Parecer nº 140/FEAM/URA SM - CAT/2025

Parecer Técnico de LAS nº 140/FEAM/URA SM - CAT/2025

PROCESSO SLA: 17827/2025	SITUAÇÃO: Sugestão pelo indeferimento			
EMPREENDERDOR: Água Santa Helena Ltda. - ME	CNPJ: 13.867.051/0001-67			
EMPREENDIMENTO: Água Santa Helena Ltda. - ME	CNPJ: 13.867.051/0001-67			
MUNICÍPIO: Campestre	ZONA: Rural			
COORDENADAS GEOGRAFICAS DATUM: WGS84	LAT (Y) 21°42'58,06"S LONG (X) 46°16'49,62"O			
CÓDIGO	ATIVIDADE DO EMPREENDIMENTO (DN COPAM 217/17)	PARÂMETRO	QUANTIDADE	UNIDADE
A-02-06-2	Lavra a céu aberto - Rochas ornamentais e de revestimento	Produção bruta	12	m ³ /ano
A-05-04-6	Pilha de rejeito/estéril de rochas ornamentais e de revestimento, pegmatitos, gemas e minerais não metálicos	Área útil	0,001	ha

O empreendimento **Água Santa Helena Ltda. – ME**, inscrito no CNPJ nº 13.867.051/0001-67, tem como atividade econômica principal a fabricação de águas envasadas, e como atividade econômica secundária a extração de granito e beneficiamento associado, dentre outras. Está situada na fazenda Santa Helena, rodovia BR-267, s/n, bairro Açude, zona rural do município de Campestre.

Figura 1 - Estruturas do empreendimento sobrepostas a dados obtidos junto ao CAR

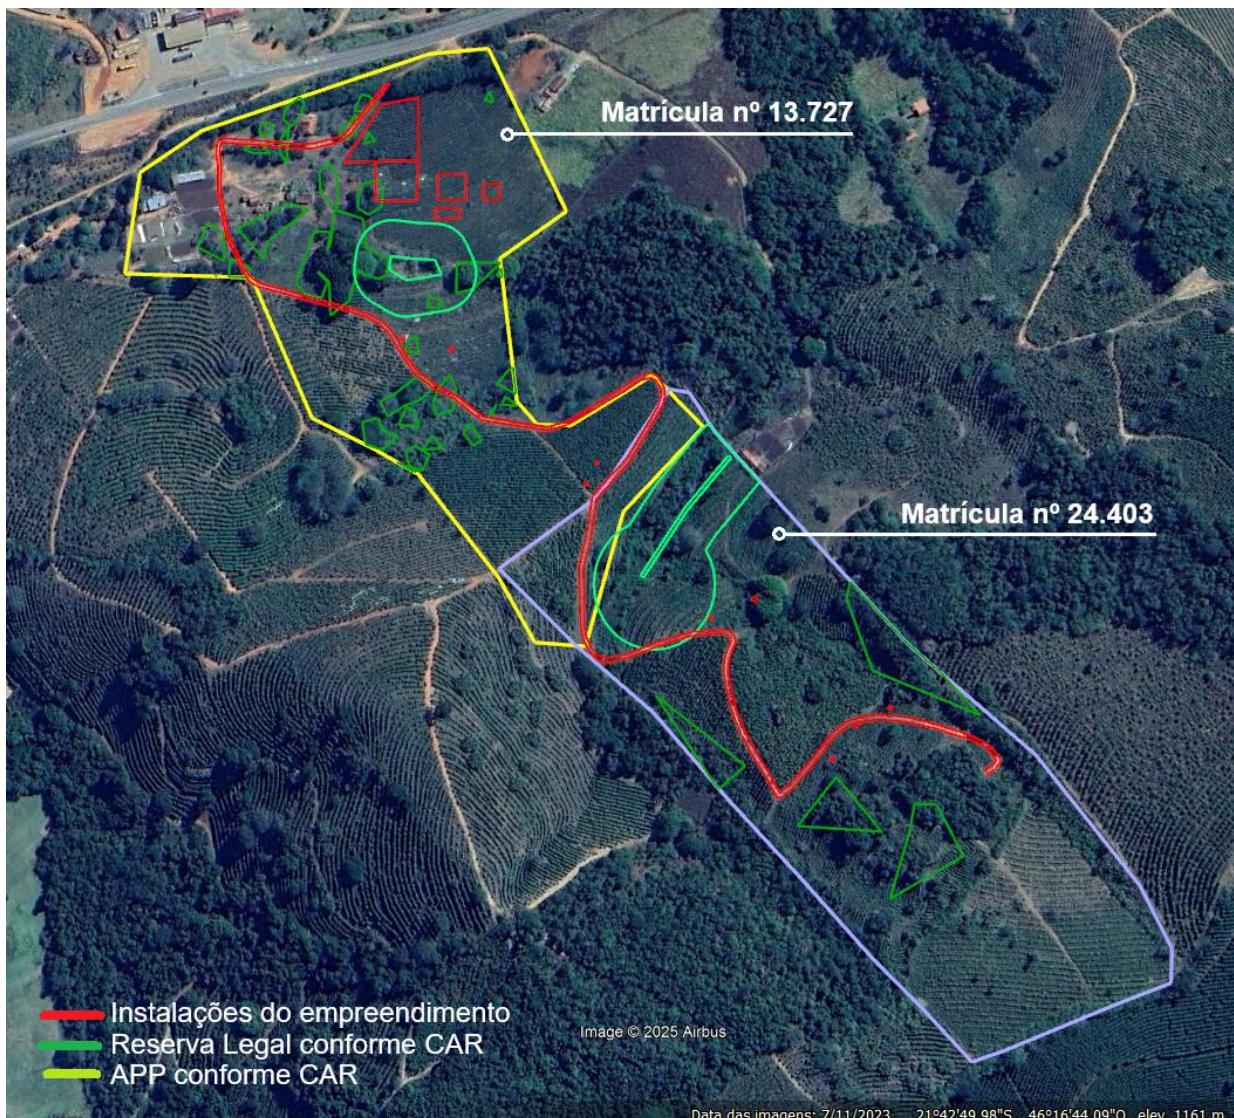
Verifica-se que a ADA do empreendimento (linhas em vermelho) se sobrepõe a áreas de Reserva Legal e de APP. Ademais, os pequenos pontos informados como “matações” não sinalizam incluir toda a área a ser impactada para sua exploração, isto é, toda a área a ser efetivamente impactada pela atividade mineral para a consecução do seu objetivo. Ainda sobre este aspecto é necessário ressaltar que a demarcação da Área Diretamente Afetada de um empreendimento precisa considerar toda a área a ser impactada, o que pressupõe a demarcação de linhas contínuas englobando conjuntamente as áreas de circulação e acessos e as áreas de lavra, de apoio e de pilhas de rejeito/estéril. Contudo, a ADA fora representada tão somente em polígonos desconectados entre si.

A indicação dos “matações” apenas na forma de pontos - alguns deles sobrepostos ou adjacentes a vegetação nativa -, sem demonstrar qual será a área efetivamente necessária para desenvolvimento da lavra em cada um deles, sem informar qual será a área necessária para a movimentação do solo, instalação de estruturas de drenagem e movimentação de maquinário e caminhões, prejudica a avaliação dos impactos decorrentes.

Figura 3 - Planta Topográfica Planialtimétrica Georreferenciada

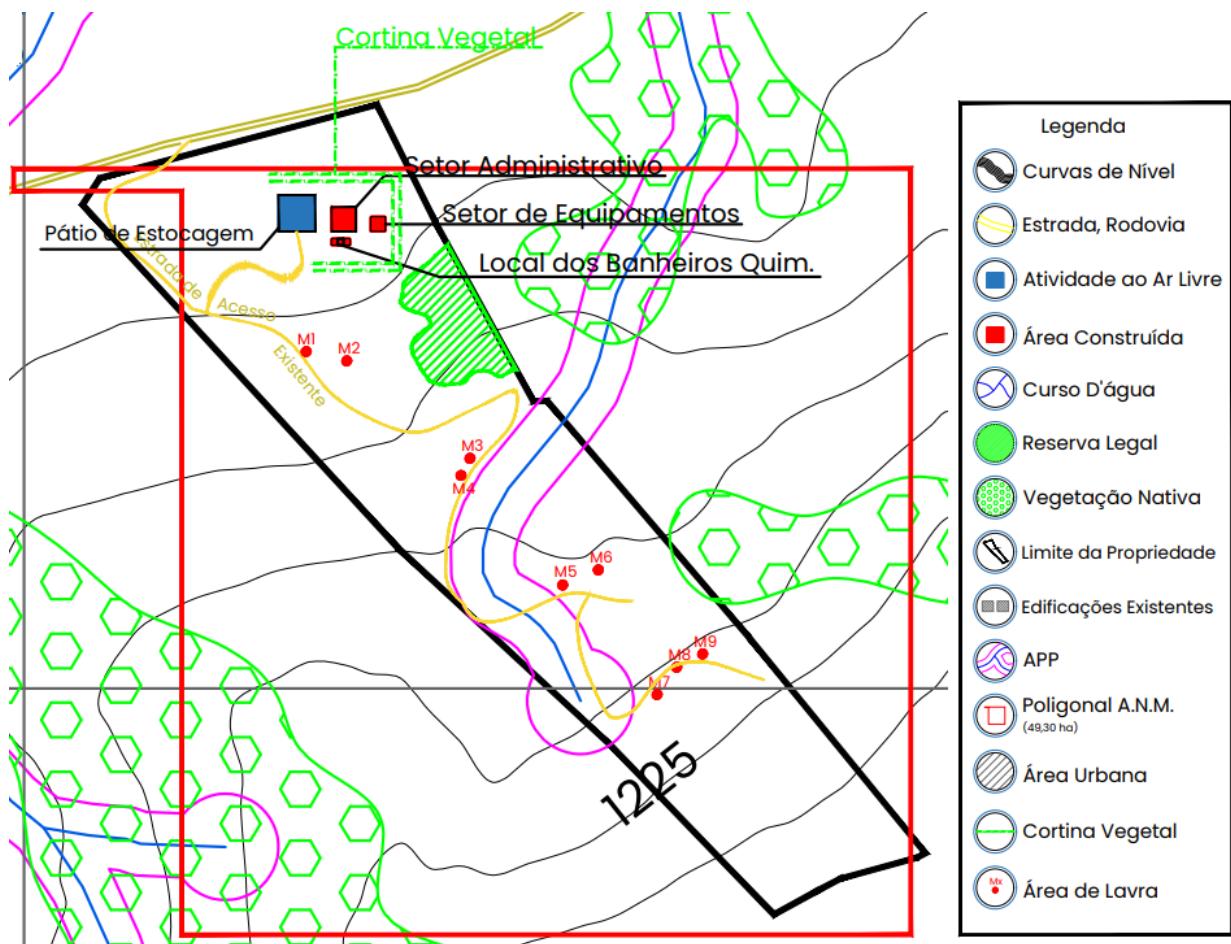
Já a Planta Topográfica Planialtimétrica Georreferenciada, apresentada no bojo dos documentos anexados ao SLA, traz uma configuração distinta para o empreendimento, incluindo 9 pontos de lavra, indicados de M1 a M9, como mostra a figura 3. É possível notar ainda, neste mapa, que há um curso d'água perpassando alguns pontos de lavra e estradas internas. Já o Memorial apresentado junto ao SLA informa não haver intervenção em APP, assim como o item 3 do RAS, de caracterização locacional.

Ressalta-se que para travessias sobre corpos hídricos se faz necessária a apresentação de cadastro de uso isento junto ao IGAM, documento este faltante no processo em tela.
